Ofício nº 233/2023-CIV/SEINFRA

Assunto: **redutor de velocidade**

ESTUDO TÉCNICO PRELIMINAR PARA IMPLANTAÇÃO DE ONDULAÇÃO TRANSVERSAL - Nº 033 / 2023

Nº solicitação: Indicação 773/2023 e Of. 014/2023.

ANEXO 1: Croqui do Local

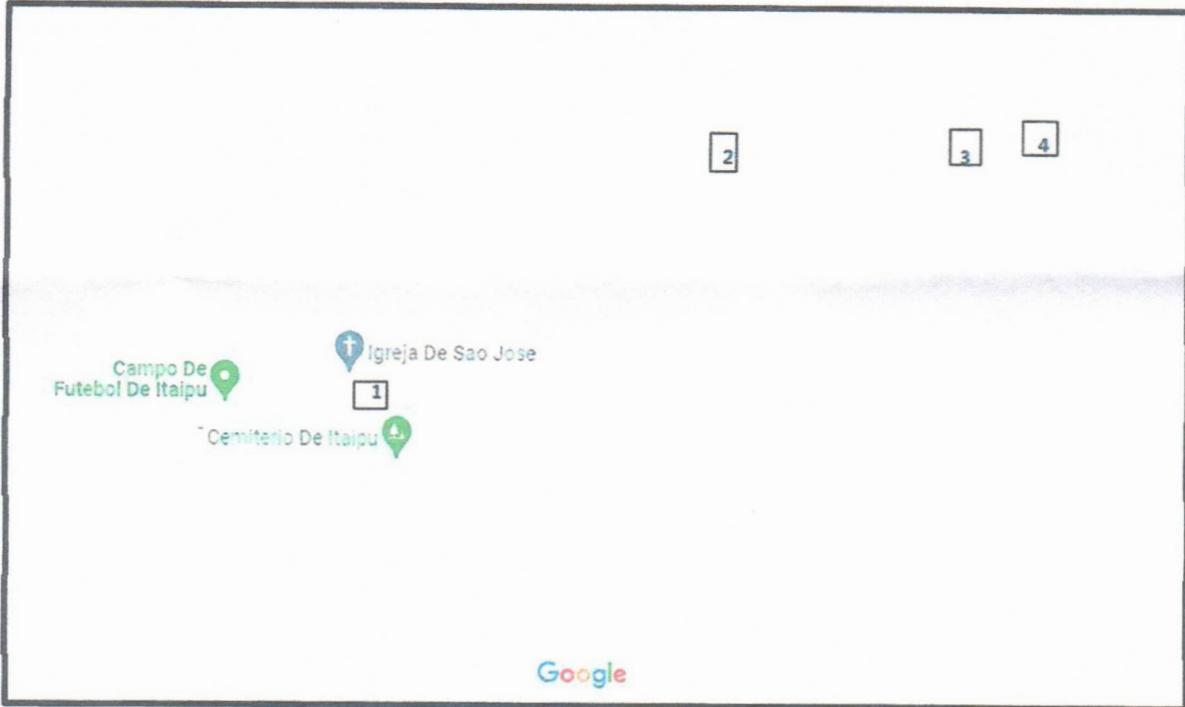
Sob o aspecto da infraestrutura viária- Conforme CONTRAN Resolução N° 973, de 2022, tal parecer é classificado como VIÁVEL, na entrada de Itaipu após o cemitério, na Av. Principal na baixada antes da entrada da pedreira, em frente ao nº 49 e outro em frente ao nº 70.
